**Geh- und Radweg Talquerung Regnitz, Projektgenehmigung gem. Ziffer 2.5 der städtischen Bauabwicklungsrichtlinien**

## Projektgenehmigung für die neue Rad- und Gehwegverbindung „Talquerung Regnitz“

### **Abwägung und Würdigung der Ergebnisse bzw. Einwände des Instruktionsverfahrens zur Vorplanung**

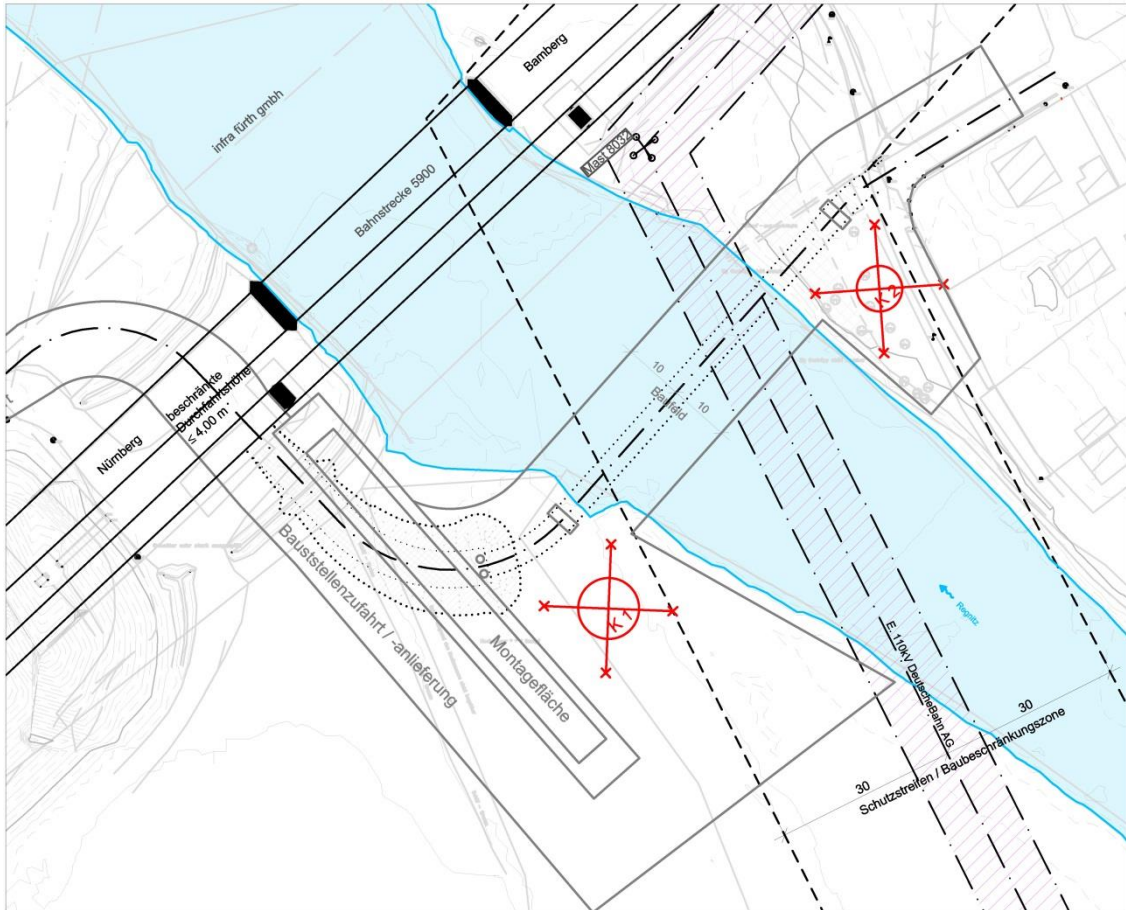
*„saP für Baustelleneinrichtungsflächen, Altlastenverdachtsfläche auf Ostseite, Pflanzausgleich aufgrund Sichtverhältnisse im Bestand nicht möglich, Brückenkonstruktion einfacher gestalten und Prüfung hinsichtlich Trassierung nördlich der Bahnbrücken.“*

*„Befürwortung der Linienführung entlang des Bahndammes, jedoch: Verschwenk des Weges unter der Bahnbrücke mit Aufschüttung stellt ein Abflusshindernis sowie ein*

*landschaftsfremdes Element dar. Flächen der Wegeführung sowie der Montagefläche berühren geschützte Biotopflächen. Es ist mit geringer Tragfähigkeit des Untergrunds zu rechnen, durch den Einsatz von Baumaschinen / Kränen ist mit einer Bodenverfestigung / Bodenverdichtung und einem dauerhaften Umweltschaden zu rechnen. Der Weg liegt im Überschwemmungsbereich und könnte bei Überschwemmungen nicht genutzt werden. Forderung einer Neutrassierung auf der Nordseite der Bahnbrücken, als hochwasserfreier Steg. Eine saP ist durchzuführen, nördlich des Bahndammes ist das Vorkommen von Zauneidechsen bekannt.“*

Die geplante Brückenkonstruktion mittels Stahlfachwerkträger ergibt sich nicht aus der Standortwahl sondern aufgrund der zu überspannenden Flusslänge und der Forderung, keinen Flusspfeiler auszubilden. Dadurch ergeben sich unabhängig davon, ob die Talquerung südlich oder nördlich der Bahnbrücken trassiert wird, Spannweiten im Bereich von 70 bis 90 Meter. Aus statischen Gründen stellt die gewählte Brückenkonstruktion als Einfeldträger über den Fluss eine wirtschaftliche Lösung dar.

Der Umfang des Flächenbedarfs sowie der Bautechnologie für die Herstellung der Brücke ändert sich nicht durch eine Verschiebung auf die Nordseite der Bahnbrücken. Auch hier befinden sich zu berücksichtigende Oberleitungen, welche das Einheben der vormontierten Brücke gleichermaßen erschweren.

Mittels hydraulischen Simulationsberechnungen des Überschwemmungsbereiches zeigt sich, dass es zu keinen relevanten Veränderungen auf die flächenhafte Ausbreitung des Überschwemmungsgebietes kommt, und dass durch Abtrag des rechten Vorlandes erforderliches Retentionsvolumen ausgeglichen werden kann.

Ein hochwasserfreier Steg auf der Nordseite, wie gefordert, stellt ebenfalls ein landschaftsfremdes Element dar. Im Zuge der Planungs koordinierung hat das WWA Nürnberg eine derartige Konstruktion bereits ablehnend bewertet.
